绿港·金阳产业城（一期）永久用电工程（项目编号： GXNNZC2021-G2-1150-XYGC）投标疑问回复书

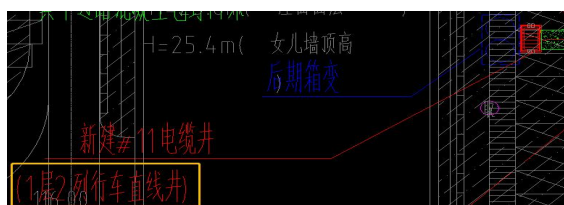
5、招标图纸《一、金阳产业城宿舍区 1-2 号电气接线及配套图》中，图号为PW-2021-S-PW-01039-B-05 的<绿港金阳产业城宿舍区 1 号专变接线配置图(二)>中 1AA3 柜至 11#楼弱电间 AL.RD 连接电缆型号为 ZR-YJY-1kV-5*6，清单中未见有相应电缆的工程量，请核实！

电流表	1
10/10	
16.84	
4AA3-3	
ZR-YJY-1kV	
5*6	
11#楼弱电间 AL.RD

招标单位回复：此部分电缆型号为 WDZ-YJV-5*6，以工程量清单为准。

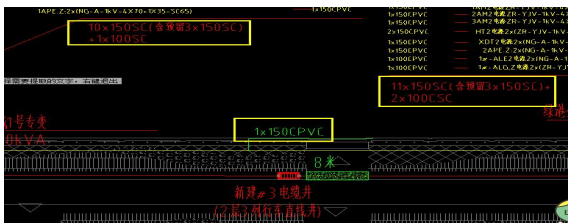
9、招标图纸《三、金阳产业城 1-3 号专变高压外线及管道图》中，图号为 PW-2021-S-PW-01039-A-35 的<10/0.4kV 电缆管道平面走向示意图>中新建#8 电缆井为 1 层 3 列行车直线井，清单中未见有相应电缆井的工程量，请核实！

招标单位回复：该部分为金阳产业城项目二期配电部分的电力井，不在本次招标范围。
